Richiesta di presa d'atto della non significatività, ai fini di impatto ambientale, della modifica proposta dalla Di Muzio Laterizi Srl di non ammodernamento dell'impianto essiccatoio e mantenimento dei 17 essiccatoi esistenti, con riduzione della capacità nominale di produzione del 69,3% e riduzione dei flussi di massa inquinanti in atmosfera, con riesame del dispositivo AIA n. 36/111 del 28.02.08 aggiornato con provvedimento AIA n. DPC 025/169 del 05/09/2017

VERBALE DI CONFERENZA DEI SERVIZI DEL 29/01/2019

OGGETTO: *Conferenza dei Servizi ai sensi dell'art. 14 della legge 241/1990 – Istanza per il riesame con valenza di rinnovo di Autorizzazione Integrata Ambientale ai sensi dell'art. 29-octies del Dlgs 152/06 – Ditta Di Muzio Laterizi S.r.l., con impianto IPPC ubicato in Via S. Emidio n. 192, Alanno (PE) – categoria 3.5) dell'Allegato VIII alla Parte II del D.Lgs. 152/06 e ss.mm.ii.*

**Istanza di riesame con valenza di rinnovo e modifica dell' AIA n° 36/111 del 28/01/2008
Azienda Di Muzio Laterizi, Via delle Nazioni Unite srl –Alanno (PE).**

DI MUZIO LATERIZI S.R.L.
28.02.2019 - Allegato n. 4
Planimetria emissioni
Riferimento: Verbale Conferenza di Servizi
del 29.01.2019

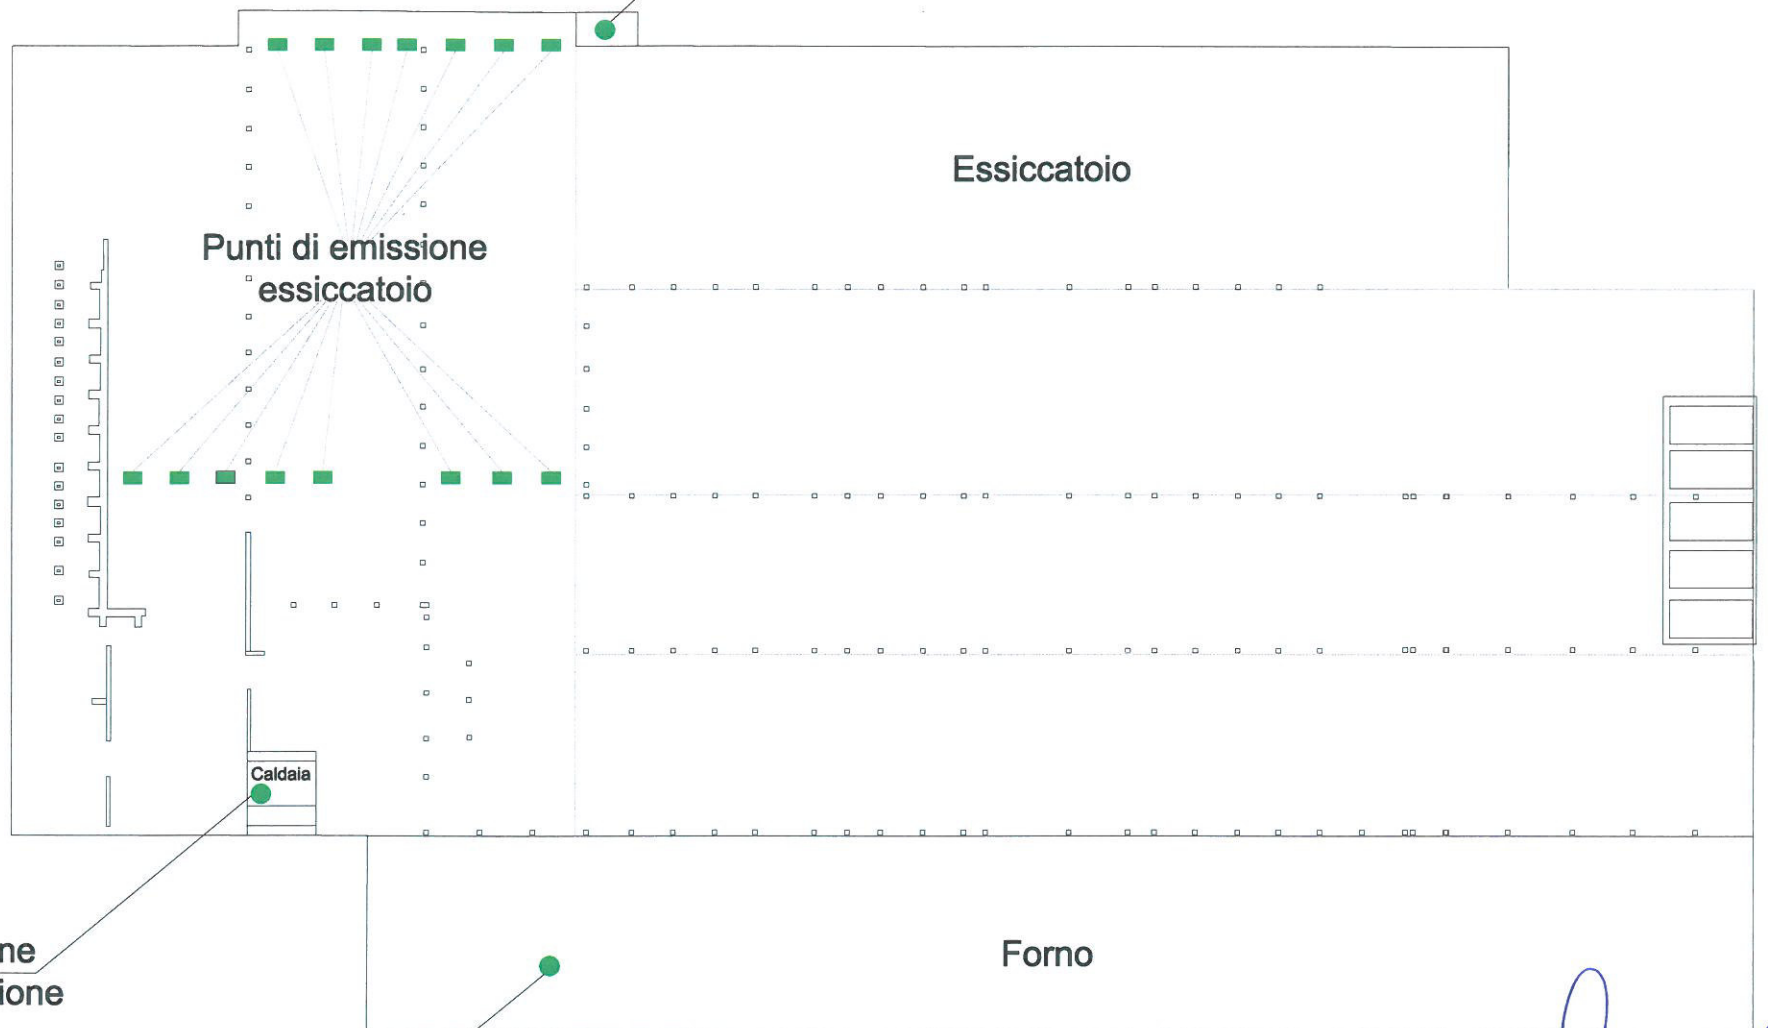
Occorre che l'Azienda, come peraltro già richiesto, ripresenti la planimetria delle emissioni in atmosfera con l'inserimento dei punti di emissione relativi alla caldaia E18 e al gruppo elettrogeno.

- ⇒ Occorre che l'azienda, come peraltro già richiesto, ripresenti la planimetria delle emissioni in atmosfera con l'inserimento dei punti di emissione relativi alla caldaia E18 e al gruppo elettrogeno.
